ESTUDO DE IMPACTE AMBIENTAL

PROJETO DE REATIVAÇÃO DAS MINAS

DE FERRO DE MONCORVO

Elementos Adicionais

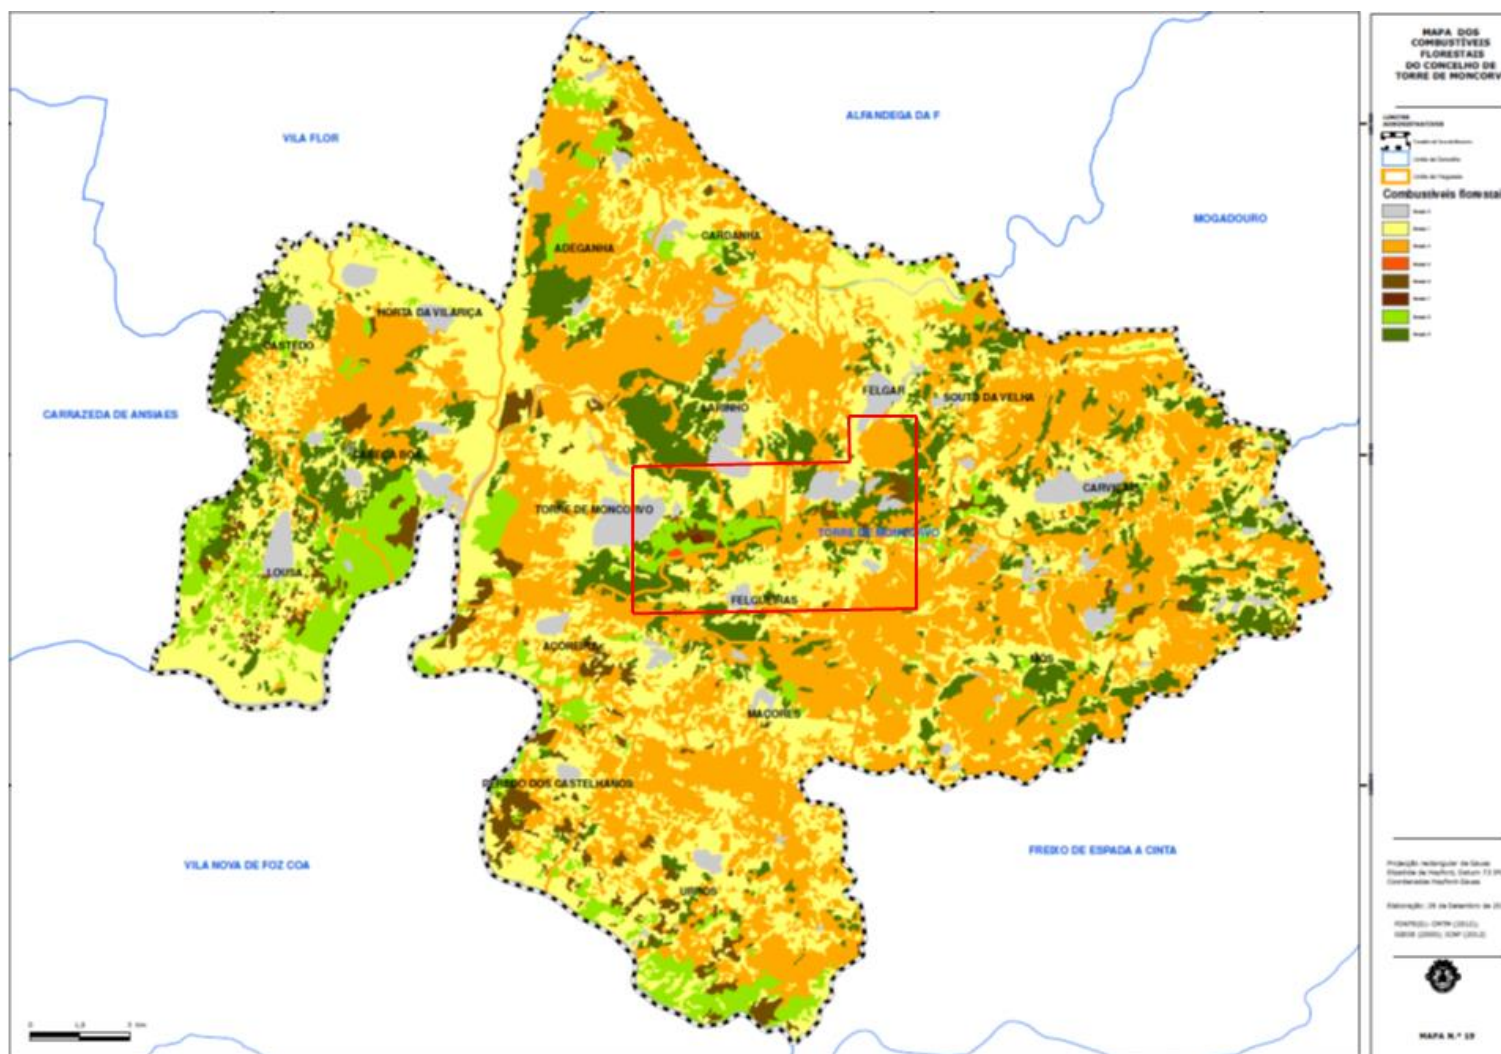
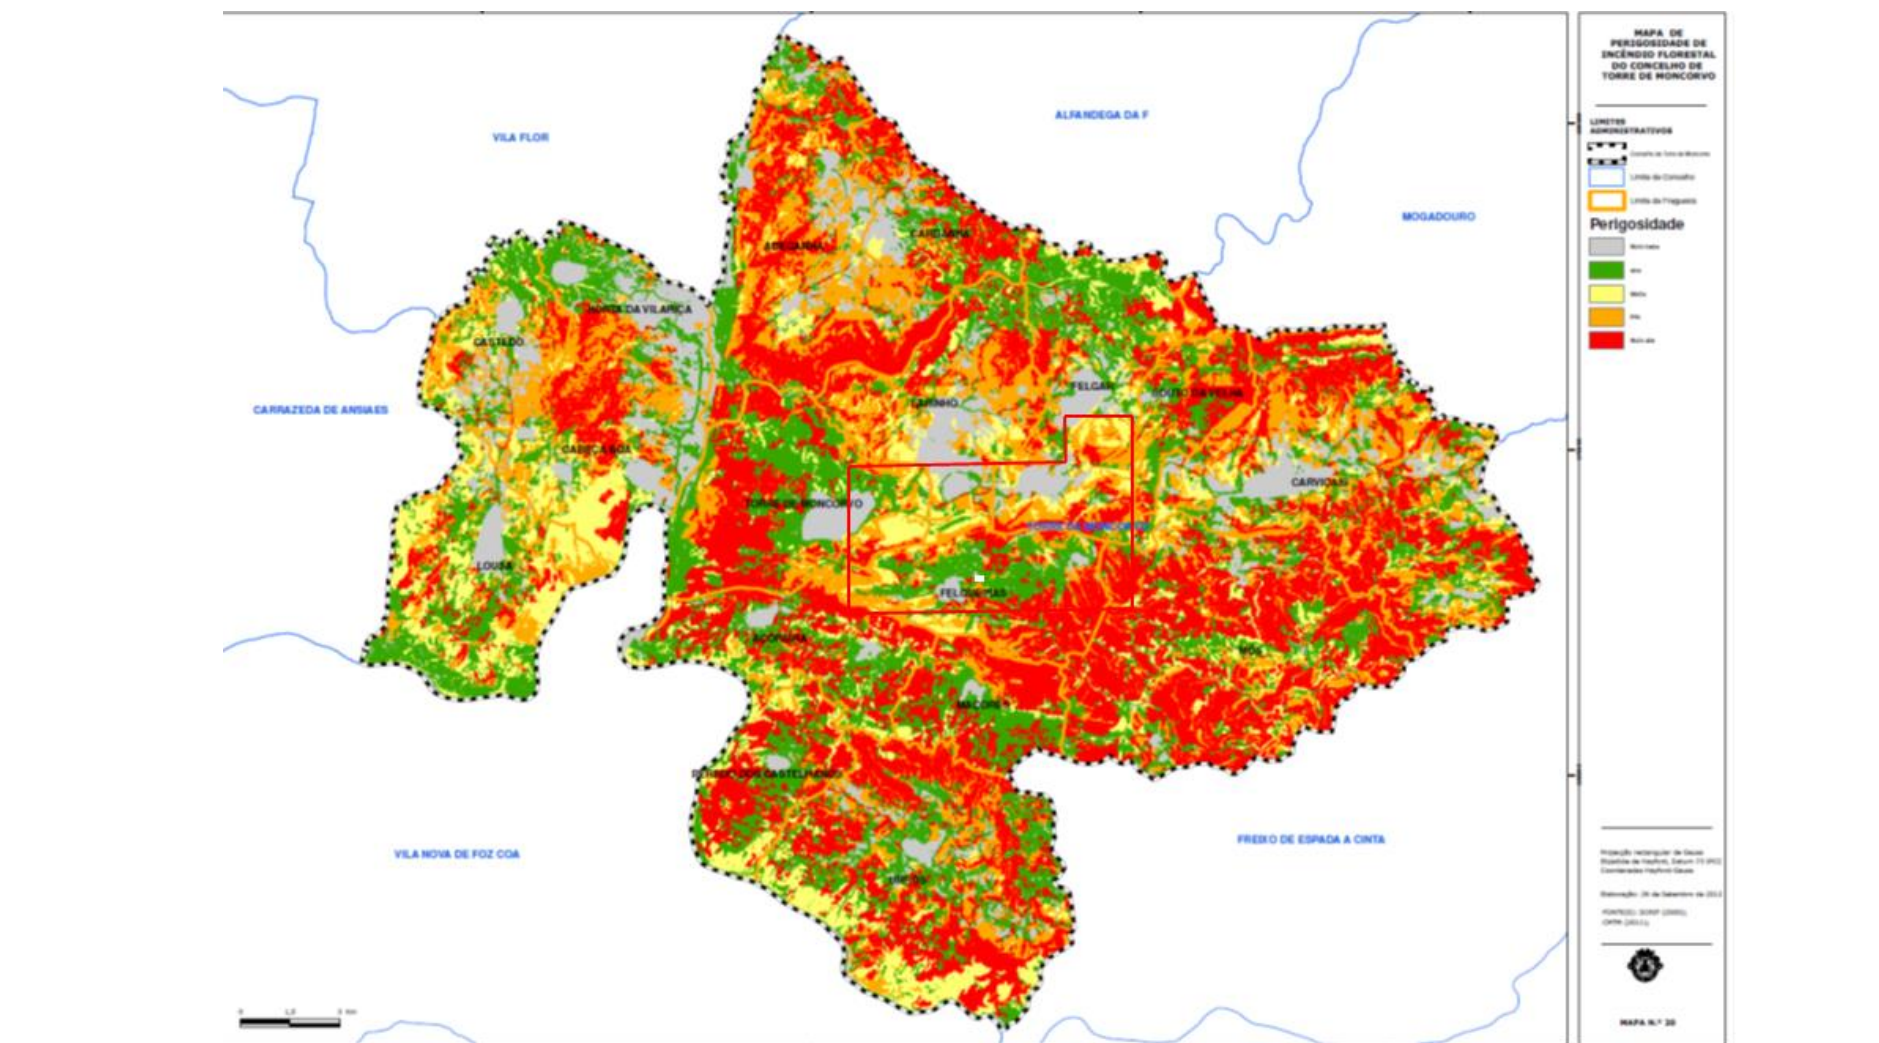
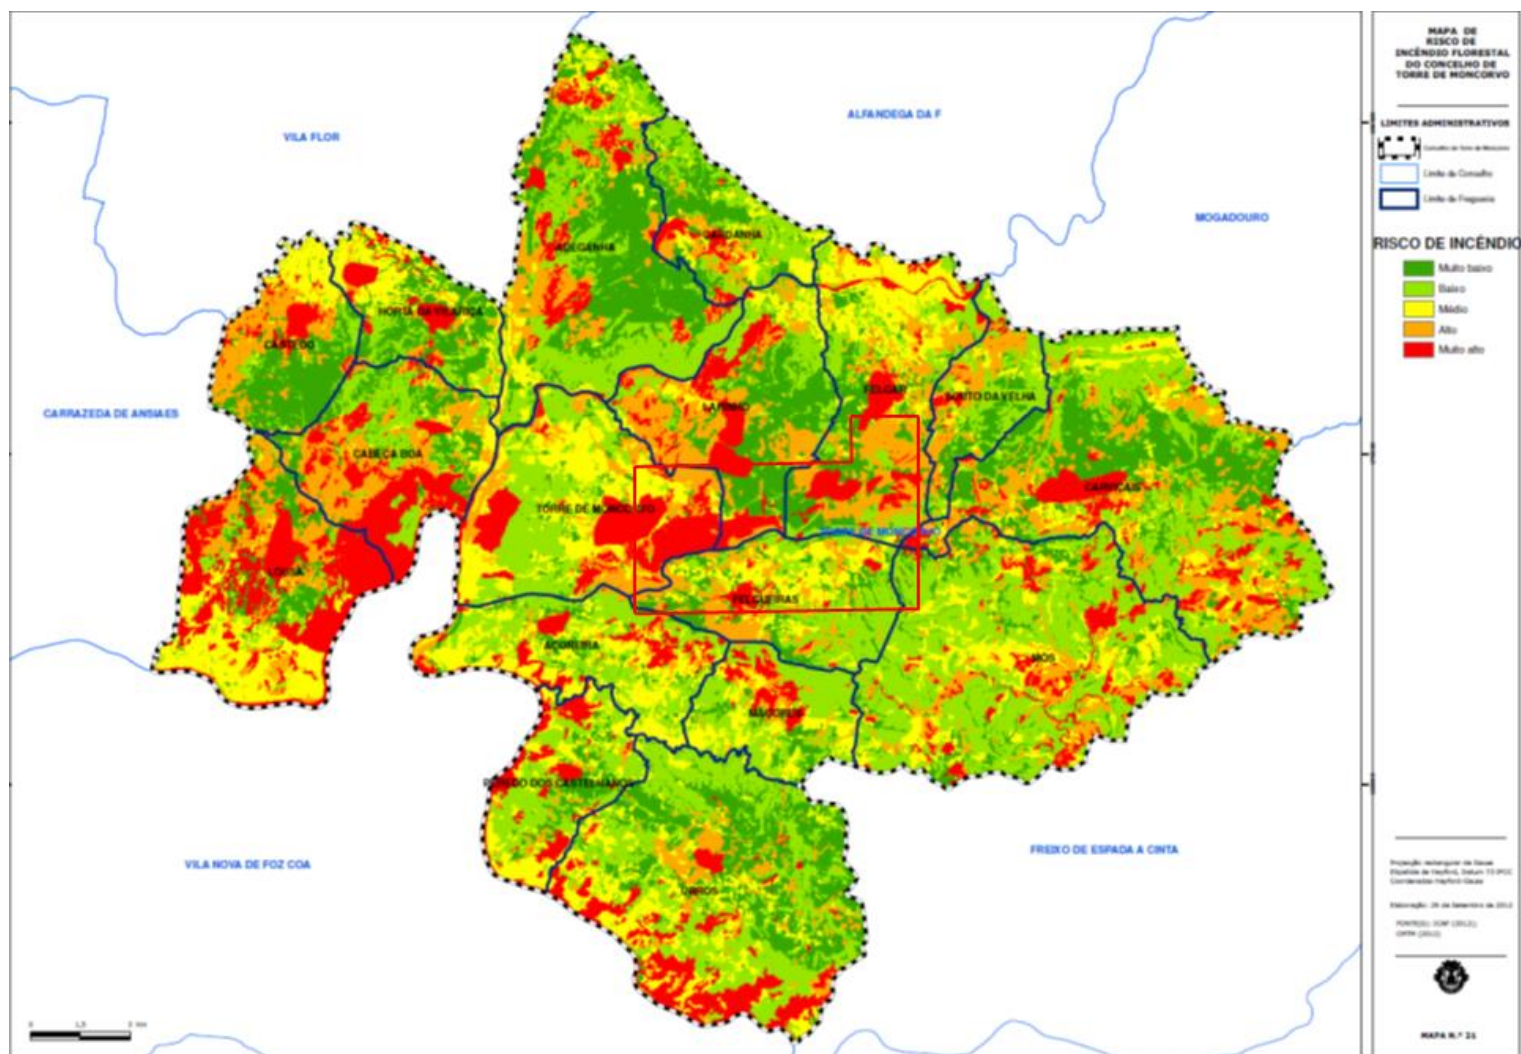
18. Apresentar uma tabela com a classificação dos elementos de projeto em função do Plano Municipal de Defesa da Floresta Contra Incêndios (PMDFCI).

O Plano Municipal de Defesa da Floresta Contra Incêndios (PMDFCI) contem as ações necessárias à defesa da floresta contra incêndios e, para além das ações de prevenção, inclui a previsão e a programação integrada das intervenções das diferentes entidades envolvidas perante a eventual ocorrência de incêndios.

Figura 13 – Método construtivo das passagens inferiores a construir

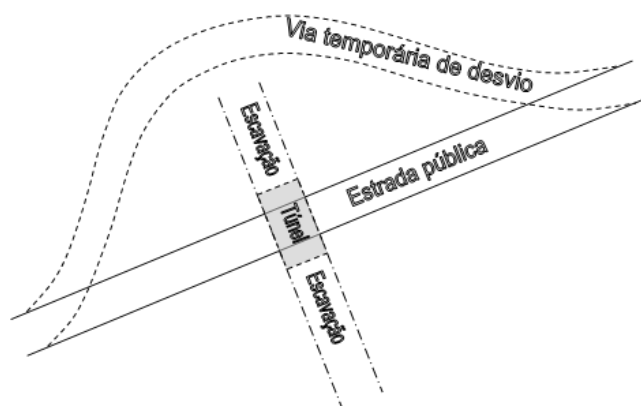
21. Apresentar uma avaliação de impactes relativa aos acessos e túneis a construir.

De forma a fazer a travessia das estradas públicas existentes, serão construídas passagens inferiores nos locais assinalados (ver Anexos Cartográficos nas Cartas I.2, I.3 e I.4). O método construtivo, que terá de ser validado pela entidade gestora dessas infraestruturas viárias públicas, preconiza a abertura dos túneis pelo método cut and cover (escavação e cobertura). Para tal, será construído um desvio do trânsito, que permita a escavação a céu aberto do canal para a passagem inferior, sendo depois implantado o sistema de suporte do túnel e posteriormente tapada essa passagem e reposta a via pública preexistente. A figura seguinte visa ilustrar o método construtivo.

Figura 20 – Esboço geomorfológico da área correspondente à Folha 2 da Carta Geológica à escala 1:200.000

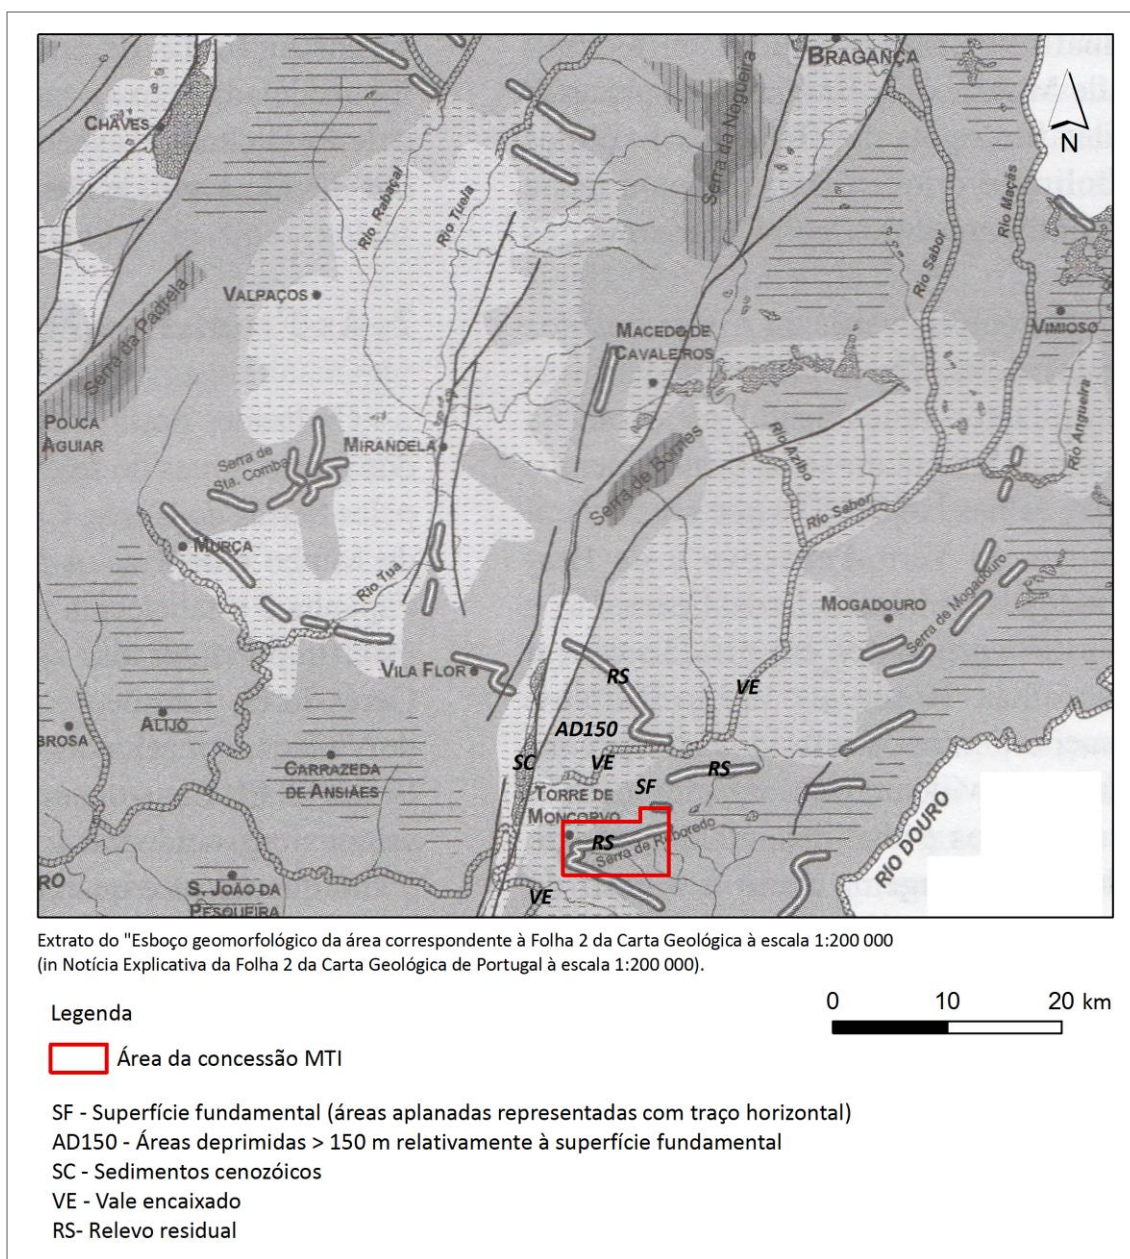
2. Rever a descrição relativamente à Geomorfologia, por não se considerar adequado referir que uma simples uma carta hipsométrica é um esboço geomorfológico da região como é apresentado na Figura 9 (pág. 34). Para esta revisão sugere-se a consulta das notícias explicativas das folhas 11-C e 11-D e da Carta Geomorfológica de Portugal de BRUM FERREIRA, D. DE (1981) – Carte Geomorphologique du Portugal. Memórias do Centro de Estudos Geográficos, nº 6, Univ. Lisboa, 53 pp. Anexo Mapa Geomorfológico de Portugal, esc. 1:500.000.

Na unidade territorial de Trás-os-Montes e Alto Douro os traços geomorfológicos assumem elevada importância. Na paisagem, diversificada, coabitam lado a lado, serras, planaltos e vales encaixados. Relativamente a estes últimos, pela proximidade à Área de Projeto, destacam-se o vale do Sabor (entretanto, parcialmente submerso) e o vale do Douro.
